新竹縣政府工程查核代表照片表

工程名稱：新竹縣湖口鄉中興村集會所活動中心興建工程

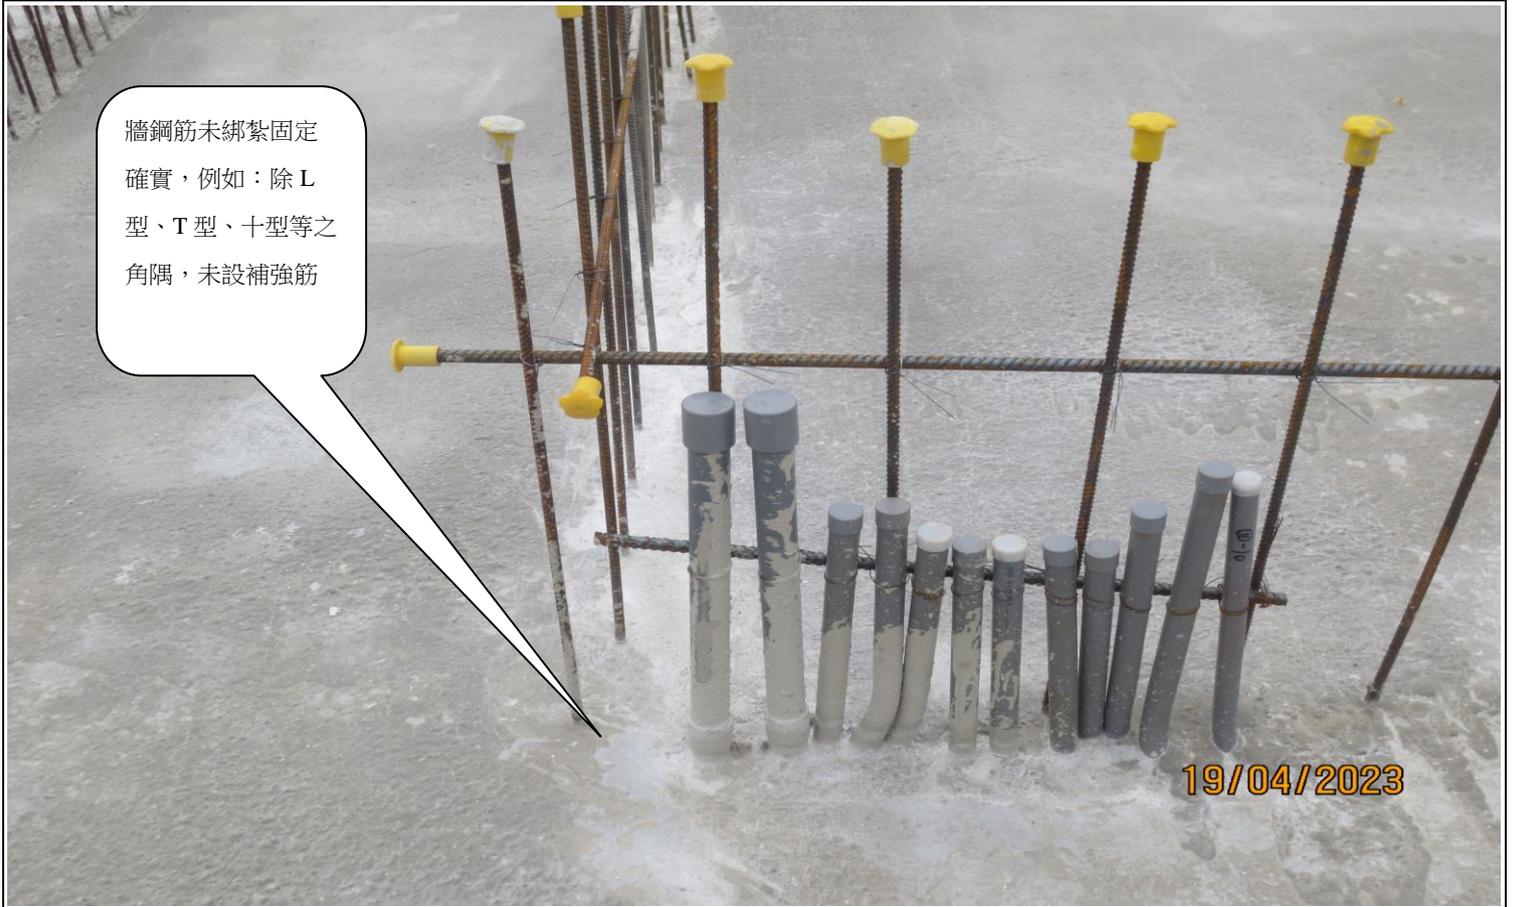
混凝土澆置、搗實不合規範，有蜂窩及孔洞產生。

混凝土表面殘留雜物未清理，如：鐵絲、鐵件、夾板。

混凝土表面殘留雜物未清理，如：鐵絲、鐵件、夾板。

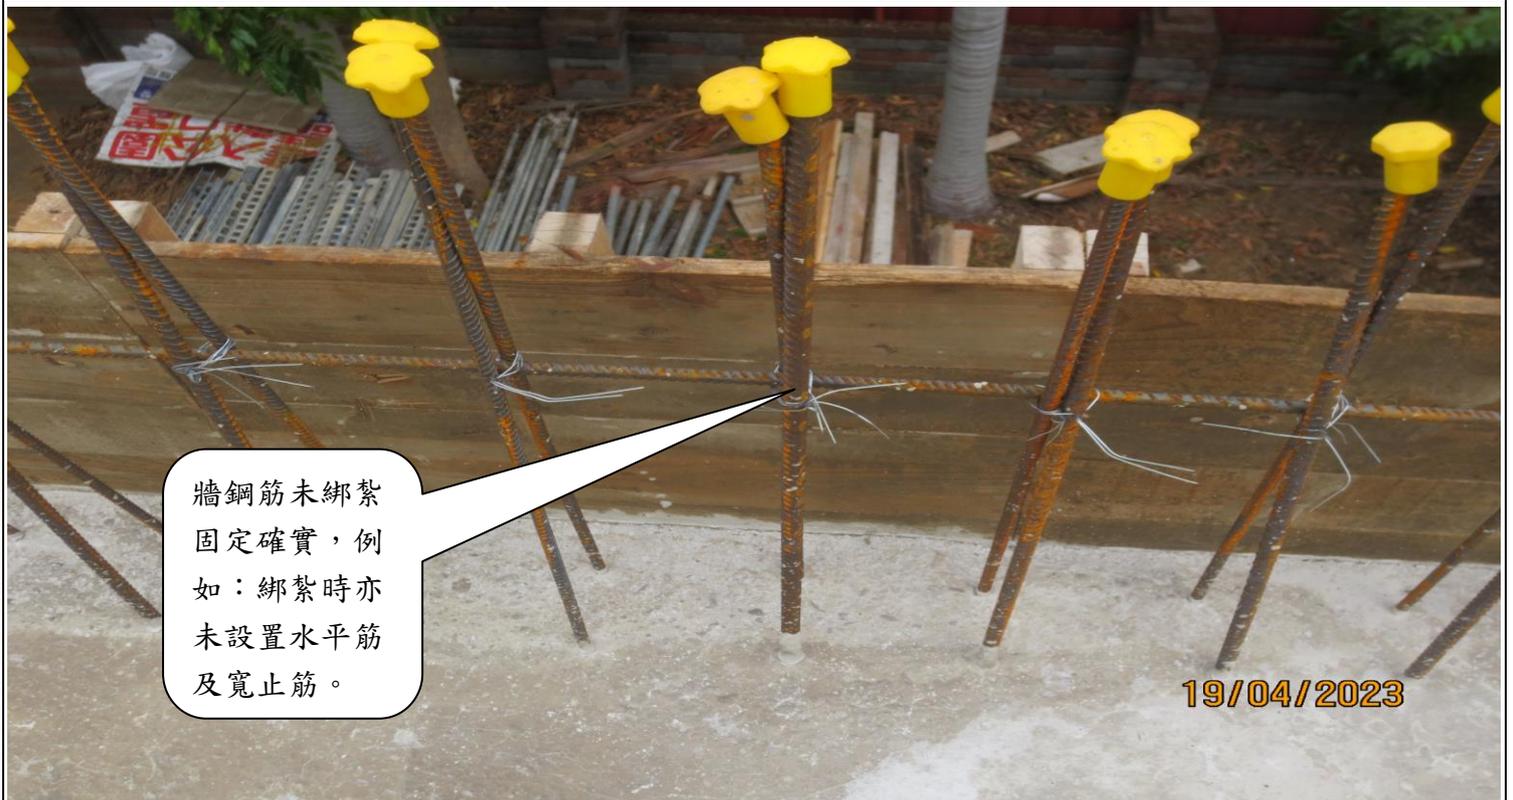
牆鋼筋未綁紮固定確實，例如：除 L 型、T 型、十型等之角隅，未設補強筋

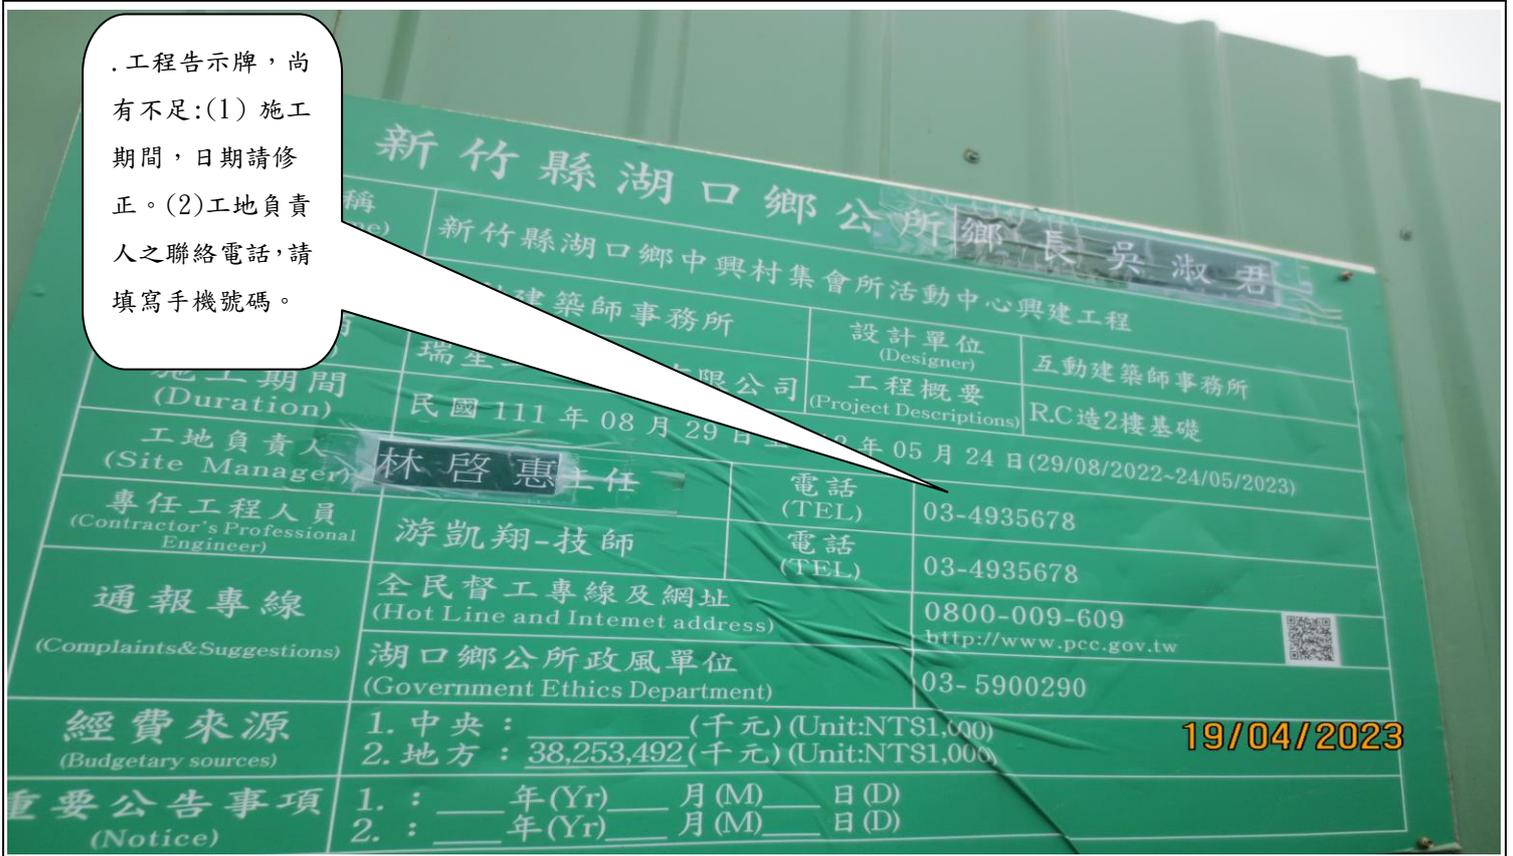
說明	. 管路出口、設備排水口未施以保護，易遭異物阻塞。
----	---------------------------
